ZÁVAZNÝ
SERVISNÍ
BULLETIN

Závazný bulletin Z 242/5

1. Týká se: Všech letounů Z 242L do v.č.0659 včetně.
2. Důvod: Vlivem nedodržení jmenovitých rozměrů dílců může dojít v sestavě Průchodky L242.1510-03.00 k omezení funkce svěrného spoje.

Obr. 1

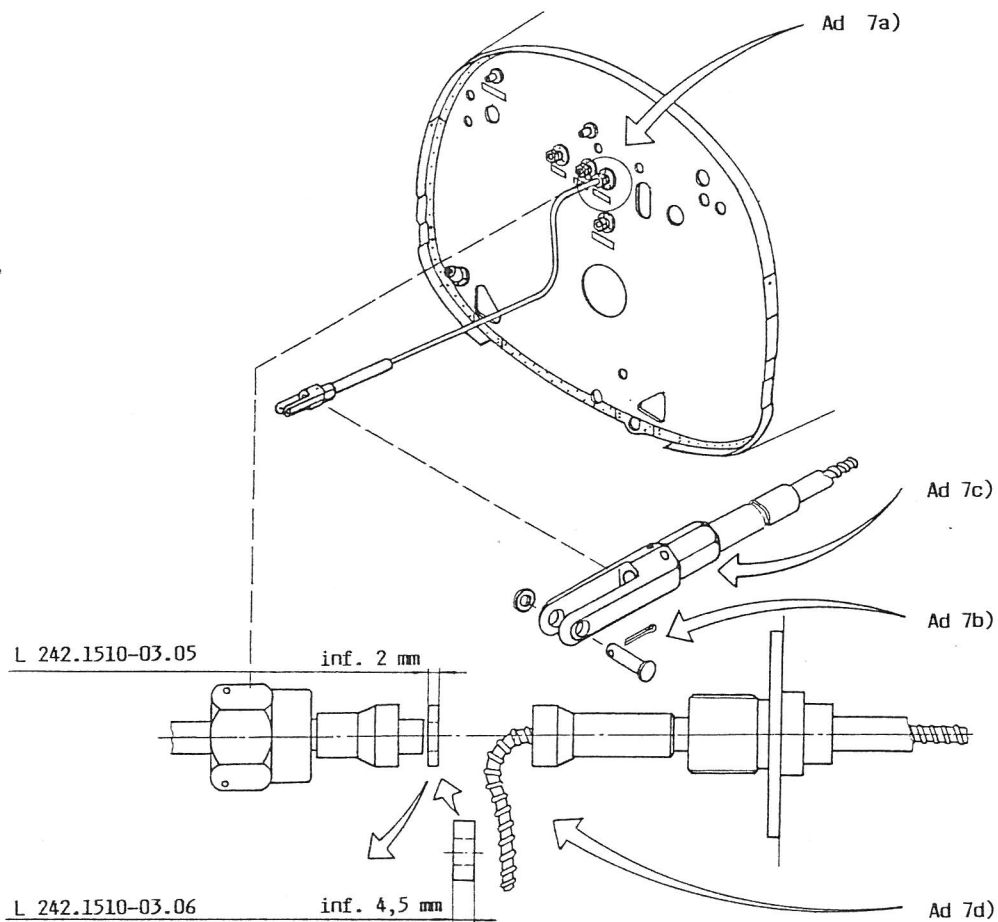
3. Opatření: V sestavách L242.7310 Ovládání přípusti střední
L242.7500 Ovládání směsi
L242.7700 Ovládání klapky chlazení
L242.7800 Ovládání vrtule
v Průchodce L242.1510-03.00 nahradit Kroužek
L242.1510-03.05 (s=2mm) Kroužkem L242.1510-03.06
(s=4,5mm)

7. Postup práce: viz obr. 1
 - a) Rozpojit Průchodku L242.1510-03.00 (povolit Převlečnou matici L242.1510-03.02)
 - b) Odpojit Vidlici teleflexu od páky ovládání v motorovém prostoru (vytažením čepu)

- c) Povolit svěrný spoj mezi Vidlicí teleflexu a Vodítkem, uvolnit teleflexové lano
 - d) V sestavách Ovládání přípusti střední
Ovládání směsi
Ovládání vrtule
ponechat Převlečnou matici a 1ks Vložky na trubce teleflexu, vyvléci teleflexové lano z přední teleflexové trubky, vyjmout Kroužek L242.1510-03.05 (s=2mm), nasadit Kroužek L242.1510-03.06 (s=4,5mm)

V sestavě Ovládání klapky chlazení vyvléci Převlečnou matici, 1ks Vložky a Kroužek po trubce směrem k motoru, vyjmout kroužek (s=2mm). Převrtat Kroužek L242.1510-03.06 (s=4,5mm) na $\varnothing$ 6,5 mm, navléci po trubce zpět.

Obr. 3

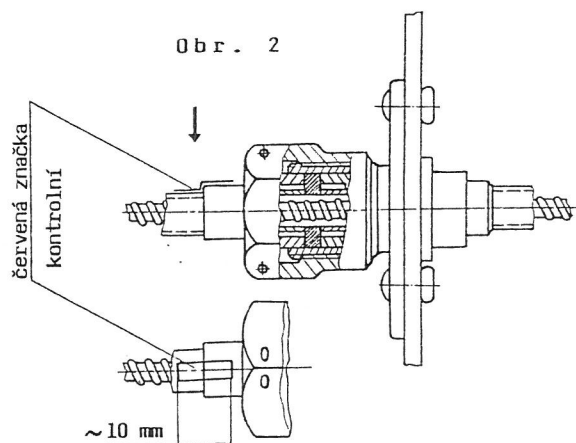
V sestavě Ovládání klapky chlazení dle obr. 3
